申復理由書

申請案號：第113122407號

發明名稱：利用人工智能技術檢測樞紐軸承外觀瑕疵的方法與系統

114年5月5日（114）智專二（物）04437字第11420470620號

引證1圖1

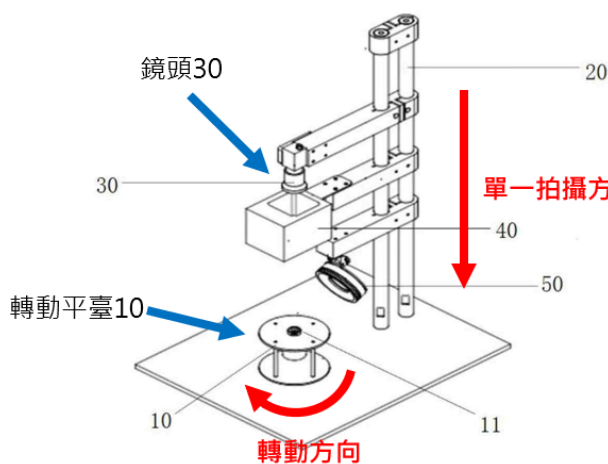
在引證1中，相機30設至於轉動平台10的上方(引證1圖1參照)，轉動轉動平台10，以取得在單一平面下的多角度影像。

因此，在引證1中如果不設置環形光源50，相機30本質上是將一樣的圖片拍攝多次，因為相機30是設置在正上方，所以縱

使轉動轉動平台10，對於拍攝出的影像本質上應是相同的照片，因為相機無論如何拍攝，都是拍攝放置於轉動平台10上的轉軸的頂面影像，並且拍攝影像的外型輪廓應不會有太大的差異，類似於單純的將影像旋轉。

而設置環形光源50後，雖然影像還是與原先的一樣，但是頂面影像間卻會多了光影的差異，因此引證1事實上是教示了一種，不考慮拍攝角度，但考慮光影差異並結合人工智慧進行影像分析的方法。

且更仔細的探究引證1說明書所記載的相關段落，也就是引證1的說明書[0037]中所記載之「具體地，結合圖2所示，本實施例中，2D圖像採集設備包括安裝於一固定支架20上的轉動平臺10、組合光源和2D相機及鏡頭30，其中，轉動平臺10具體可為步進電機驅動的轉動平臺，轉動平臺10的頂部平臺水平設置，其可以帶動軸承(圖未示)進行360度任意步長的旋轉，待檢測的軸承固定於轉動平臺10上的中心的軸承固定底座11上。本實施例中，轉動平臺的轉動步長 = $360^\circ/N$ ，其中，N為大於等於3的自然數。」

上述段落清楚揭示，引證1的角度指的是二維平面上旋轉的360度的角度，因此再次揭示引證1教示的是一種「拍攝角度為二維平面」的瑕疵分析手段，也就是引證1只能拍攝軸承的「頂面影像」，而無法在同一個拍攝程序中拍攝軸承的側邊。

在本案中，影像擷取模組設置在六軸機器手臂上(本案說明

書[0039]及圖1、修正後的請求項1、6參照)，因此明顯的可以知道，本案的發明是一種「拍攝角度為三維平面」的瑕疵分析手段。

更具體的說，本案是藉由六軸機器手臂達成「從多個不同的拍攝角度」來進行拍攝的技術特徵，引證1（拍攝多次是要考慮光影差異）並非教示本案運用六軸機器手臂的拍攝技術。

因此在審查意見中所指出引證1的「N個角度拍攝」揭示本案的「多角度檢測影像」，經過上述分析應可在本案修正後的技術特徵，即運用六軸機器手臂「從多個不同的拍攝角度」清楚界定本案在影像擷取模組的拍攝角度，與引證1有所不同而予以區隔。

基於上述技術分析，應可清楚知悉本案在「拍攝角度」上的技術特徵與引證1具有區隔，並且引證1明顯沒有揭示本案「從多個不同的拍攝角度」的技術特徵(本案修正後的請求項1、6參照)，因此本案的技術特徵並未被引證1所揭示。

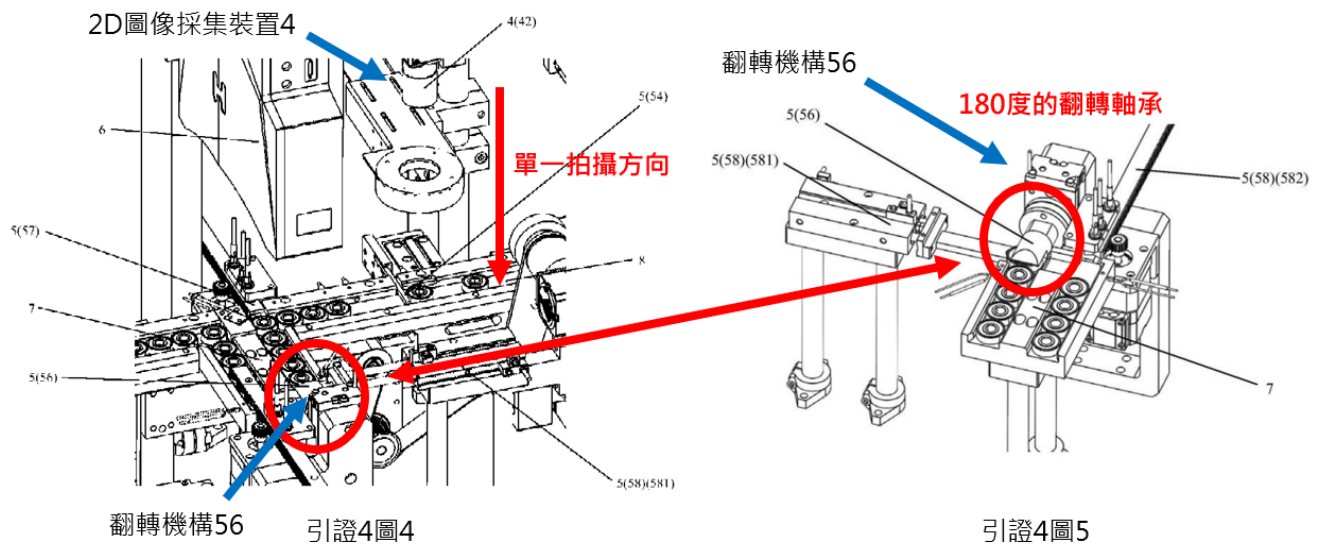
在審查意見中寫道「引證2【全文，特別是圖1；說明書段落[0023]、[0035]、[0044]~[0045]】」已揭露本案原請求項1、6中界定的能判斷「瑕疵類型」與「瑕疵程度」的技術特徵。

但是經查，上述引用的段落全都只敘述到判斷「瑕疵程度」的技術特徵，並未見到有說能判斷「瑕疵類型」的段落。

在引證2的圖1中，S4揭示了可以判斷「彎曲程度」、「故障程度」，並未見到能判斷「瑕疵類型」。

在引證2的[0023]中，揭示了可以判斷「內環圓周缺陷程度」、「外環圓周缺陷程度」、「內外環中心偏移度」、「軸承顏色複雜度」，並未見到能判斷「瑕疵類型」。

在引證2的[0035]中，揭示了可以判斷「軸承內外環中心偏移度」，並未見到能判斷「瑕疵類型」。

在引證2的[0044]-[0045]中，揭示了可以判斷「內環圓周缺陷程度」、「外環圓周缺陷程度」、「內外環中心偏移度」、「軸承顏色複雜度」，並未見到能判斷「瑕疵類型」。

應注意的是，「瑕疵類型」是一種必須同時評估多種參數才能得到的指標，也就是例如同時評估「漏打程度」、「移位程度」、「歪斜程度」才能判斷是否具有「雷雕瑕疵」(本案說明書[0056]參照)。

因此縱使引證2能取得各種參數的程度，如果缺乏提供一種能綜合判斷各項參數的方法，終究不可能得到如同本案能判斷類型的結果。

因此本案能判斷「瑕疵類型」的技術特徵，在引證2中完全未被揭示，並且能知道「瑕疵類型」才能有效統計生產數據，並針對數量較多的瑕疵類型，進行生產工藝上的改良，因此能判斷瑕疵類型是一個重要，並且有進步性的技術特徵。

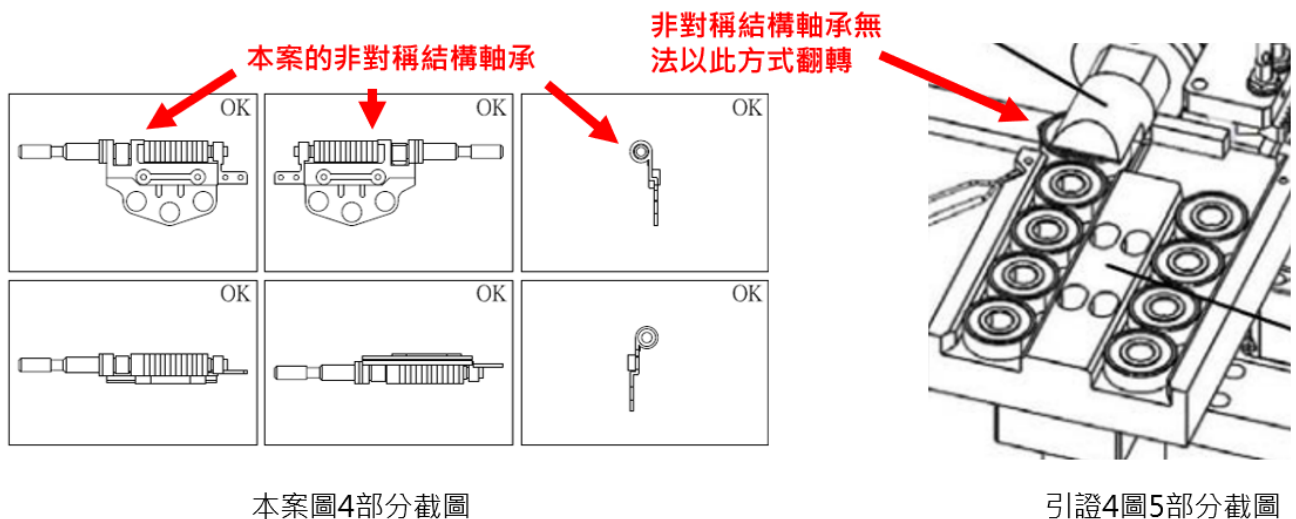
引證4設置了「2D圖像採集裝置4」和「3D點雲數據採集裝置6」，其中「3D點雲數據採集裝置6」是採集3D點雲並非是種影

像，與本案的「樞紐軸承外觀檢測設備」所拍攝的影像是差異較大的結構，因此與本案較相關的元件為「2D圖像採集裝置4」。

而「2D圖像採集裝置4」在引證4的說明書[0029]中寫道「…2D圖像採集裝置4用於採集所述待測軸承10的側面、正面、反面和內壁的2D圖像數據…」，確實單論文字上的解釋與本案的「多拍攝角度」略有相似，但在引證4的說明書[0031]中寫道「…2可以理解的是，2D圖像採集裝置4也可以只有一個，但是需要配合翻轉或者旋轉機構，在同一個2D圖像採集裝置下將待測軸承10的正反、側面以及內壁的2D圖像均採集到」，因此可以知道，引證4揭示的是一種固定拍攝角度，但是能藉由「翻轉機構56」翻轉軸承，使得2D圖像採集裝置4能拍攝正面及反面的影像。

但上述設計結構是具有缺點的，首先，軸承有分為對稱式的結構與非對稱式的結構，對稱式的軸承可以參閱引證4圖5中所繪製的示意圖，非對稱式的軸承可以參閱本案圖4的示意圖。

上述已經知道，引證4是透過翻轉機構56來翻轉軸承，因此引證4教示固定拍攝角度並透過翻轉機構56來翻轉軸承的技術手段，無法翻轉非對稱式的軸承，也就是說引證4在結構上受限於僅能拍攝對稱式的軸承，而不能拍攝非對稱式的軸承。

而本案影像擷取模組設置在六軸機器手臂上(本案說明書[0039]及圖1、修正後的請求項1、6參照)，因此本案的拍攝方法並不限於軸承的結構，也就是本案可以分析對稱式的軸承與非對稱式的軸承，因此採用本案的方法相對於引證4能分析更多種類的軸承，本案的結構相對於引證4來說確實更為優異。
